# **Avis délibéré de l'Autorité environnementale sur la régularisation de l'hélistation de l'Ermitage sur la commune de Saint-Paul (974)**

**n°Ae : 2016-105**

Figure 2 : Plan des installations de l'hélistation de L'Ermitage, à gauche situation actuelle, à droite situation projetée où l'aire numérotée 3 sera imperméabilisée (Source dossier)

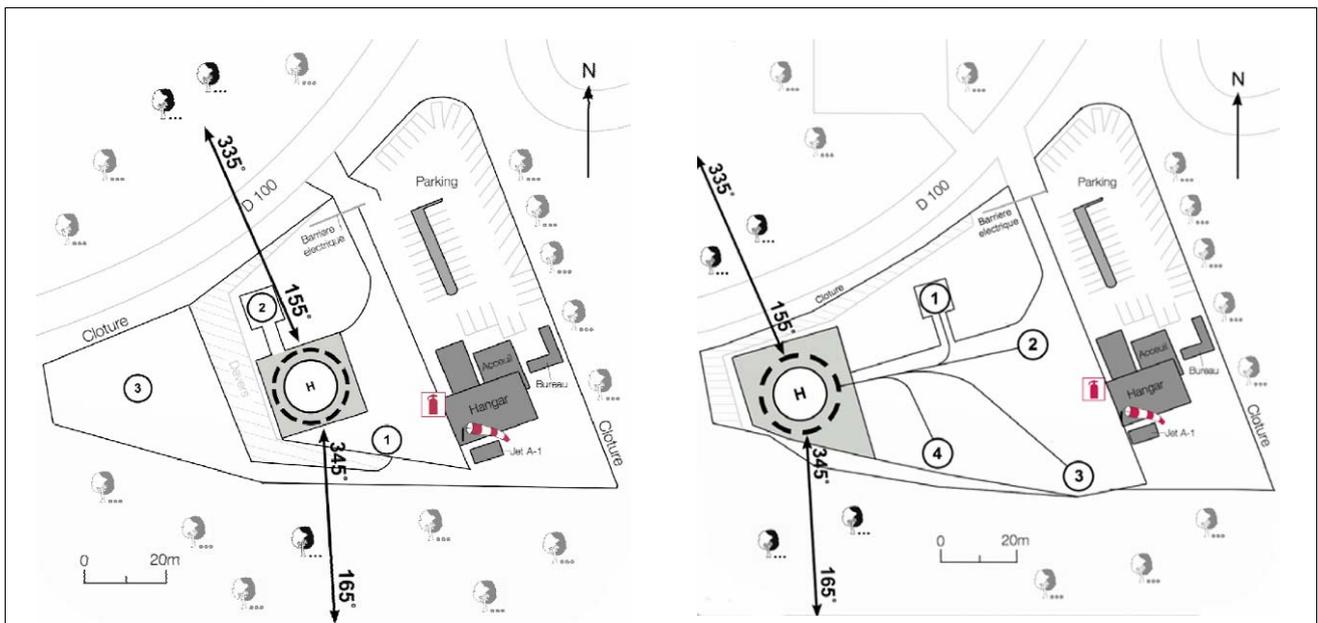
Les travaux impliqueront l'imperméabilisation du sol au niveau de l'actuelle aire de stationnement numéro 3. La surface imperméabilisée n'est pas indiquée dans le dossier. Un caniveau de récupération des eaux pluviales, équipé d'un séparateur à hydrocarbures, sera installé autour de la partie recouverte d'enrobé.
